Nota van beantwoording zienswijzen Bestemmingsplan 'Bedrijventerrein Burgemeester van Zwietenweg'

Definitief 21 augustus 2025
Zaaknummer: Z/25/082691

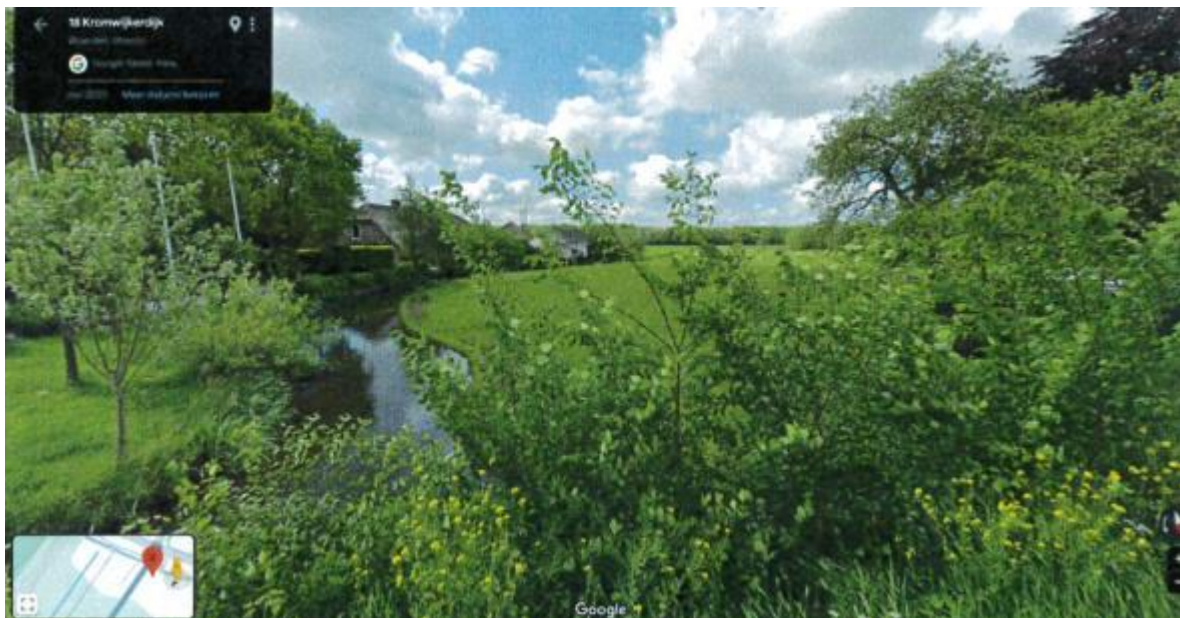
Het achterliggende landschap gaat in dit geval zeer veranderen door de komst van het bedrijventerrein waardoor het bestaande doorzicht wordt beperkt. Dit bedrijventerrein wordt groen ingepast en ligt achter de achtererven van de bestaande bedrijven aan de dijk. Ondanks dat het verre doorzicht hier verdwijnt is het belangrijk om de ritmiek van open groene ruimtes en gesloten bebouwde ruimtes te

behouden. Zo wordt het karakter van de dijk behouden. Het is daarom niet gewenst om woningen in de open groene ruimte te plaatsen.

Het is wel onder voorwaarden mogelijk om een nieuwe woning te realiseren in een cultuurhistorisch waardevol bijgebouw. Dit is echter geen onderdeel van dit bestemmingsplan.
